SAMRÅDSREDOGÖRELSE

Tillhörande detaljplan för del av

Vallås 1:1 m.fl., Kristinehedsgymnasiet

Vallås, HALMSTADS KOMMUN,
Standardförfarande, KS 2022/00324
Kommunstyrelsen 2024-03-12

Figur 1. Aktuellt planområde nordöst om Halmstad centrum, enligt SGI Geostab.

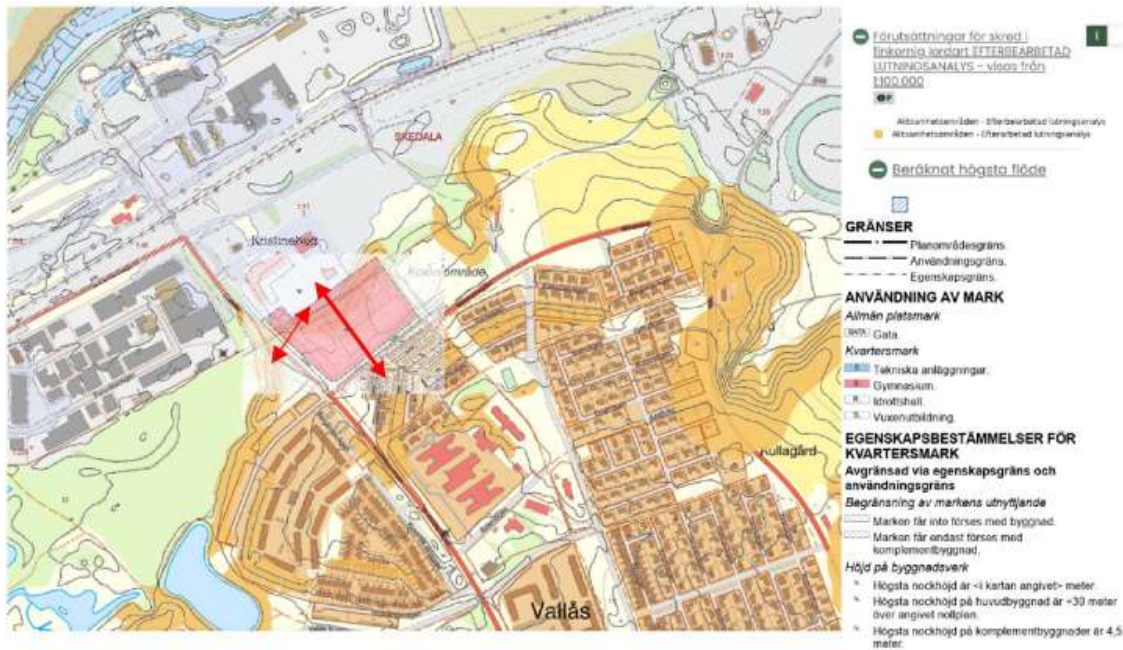
I PM Geoteknik har konsulten utfört en stabilitetsberäkning för nybyggnation med 20 kPa motsvarande 2-våningsbyggnad i riktning mot befintlig gymnasieskola. Stabilitetsberäkningen i den geotekniska utredningen har utförts med en marklast motsvarande 20 kPa medan plankartan medger en byggnad om minst 4 våningar (motsvarar minimum 40 kPa). Det är oklart för SGI ifall markytan behöver fyllas upp för att jämna ut nivåskillnader. SGI anser att stabilitetsberäkningen behöver justeras så att den marklast som plankartan medger inkluderas i stabilitetsberäkningen.

SGI anser att stabilitetsförhållandena för hela planområdet och dess närmaste omgivning ska vara klarlagda för befintliga förhållanden samt för de förhållanden som planen medger. SGI saknar ett klarläggande av stabilitetsförhållanden för den branta slänten upp mot Kristinehed i norr, samt sluttningen ner mot fastigheten Välten 1 i sydost. Vi saknar även stabilitetsberäkningar för den del av planområdet som ligger väster om nu utförd beräkningssektion och ned till läget för den befintliga vägen ”Mineralvägen”. Beräkningar för detta område ska innefatta laster från ny byggnation, ny väg och befintlig väg. Om det inte klart och entydigt går att utesluta att planområdet i sin helhet berörs av risk för ras och skred rekommenderar SGI att en geoteknisk utredning avseende stabilitetsförhållandena utförs med lägst detaljerad utredningsnivå enligt IEG Rapport 4:2010 alternativt IEG Rapport 6:2008 rev 1. Framkommer det efter denna utredning att det krävs åtgärder eller restriktioner för att marken ska vara lämplig ska dessa regleras i detaljplanen.

Grundvattennivån har uppmätts i en punkt 22AW01GV vid läget för den nya gymnasieskolan. Dessa har avlästs två gånger (december 2022 och januari 2023), vilket är en kort period. Vi saknar en känslighetsanalys av grundvattens påverkan på resultaten och även en prognostisering av högsta grundvattennivåer, som bör inkludera effekter av klimatförändringen. Detta innebär att stabilitetsutredningar ska ta hänsyn till hur portryck, grundvatten, ytvatten och erosion kommer att variera under bebyggelsens förväntade livslängd.

Den geotekniska utredningen har kompletterats med stabilitetsberäkningar för hela planområdet och med den marklast som detaljplanen tillåter (Aver 2023-12-08). Känslighetsanalys avseende prognostiserat portryck har utförts för att utreda påverkan av höga grundvattennivåer/portryck med återkomsttid av 200 år på stabilitetsförhållandena. Utredningen visar att stabilitetsförhållandena för detaljplanen bedöms som tillfredsställande.

Figur 3

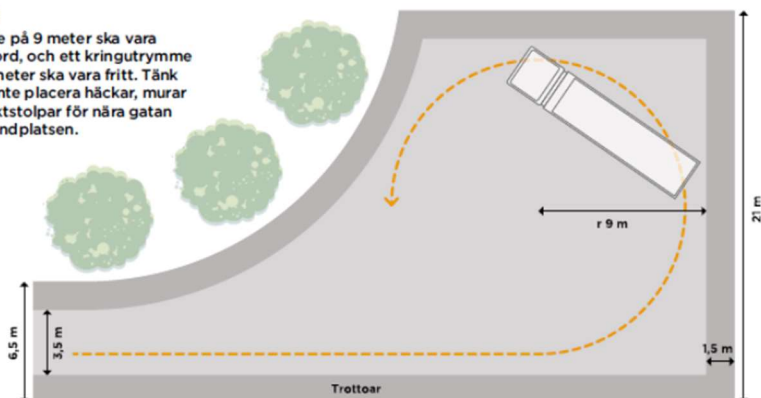
Backning får inte förekomma vid skola. Det ska finnas möjlighet till säker genomfart eller vändmöjlighet enligt exemplet nedan.

En radie på 9 meter ska vara hårdgjord, och ett kringutrymme på 1,5 meter ska vara fritt. Tänk på att inte placera häckar, murar eller lyktstolpar för nära gatan eller vändplatsen.

Avfallshanteringen har förtydligats i planbeskrivningen. Utfartsförbudet utmed Kornhillsvägen har minskats för att utöka möjligheterna för in- och utfart. Avfallshanteringen kommer att studeras vidare i projekteringskedet men detaljplanen möjliggör för olika lösningar.
